Uttale – Dispensasjon – Gnr. 123 bnr. 189 – Risasjøen – Lindås kommune

Førehandstilsegn – Avkjørsle – Naust – Fv. 416 – Gnr. 123 bnr. 189 – Risasjøvegen – Lindås kommune

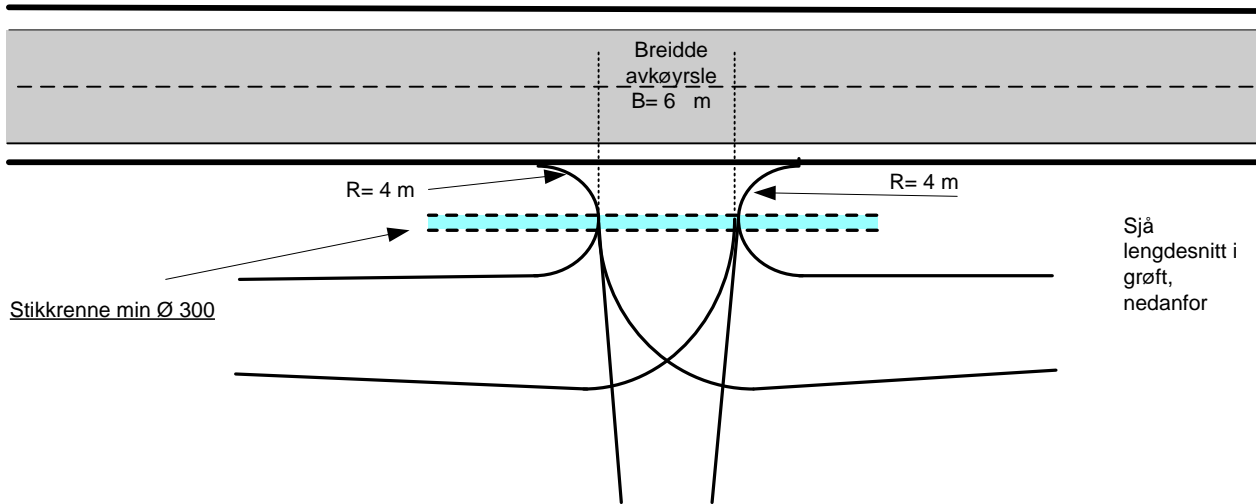
Avkøyrsla til fylkesveg oppfyller ikkje gjeldande tekniske krav til utforming slik ho ligg i dag. Krava tek utgangspunkt i skilta fartsgrense og trafikkmengde på hovudveg og tilkomstveg. På bakgrunn av dette kan vi ikkje gje eit løyve i dag, men eit førehandstilsegn om at løyve kan påreknast etter at avkøyrsla vert utbetra etter dei krav vi stiller. Vi vurderer at avkøyrsla tilfredsstillar dei krav vi setter til utforming, men at sikta retning venstre i avkøyrsla må utbetrast.

4. Frisikt 1,1 meter over bakken 4 meter inn i avkøyrsla skal vere minimum 45 meter til kvar side av køyrebana. Sikta fram- og bakover på vegen, målt 10 meter frå avkøyrslpunktet, skal vere minimum 45 meter. Eventuelle planter o,l i siktsonene kan ikkje vere høgare enn 0,5 meter. **For denne avkøyrsla må sikta ordnast i retning venstre.**
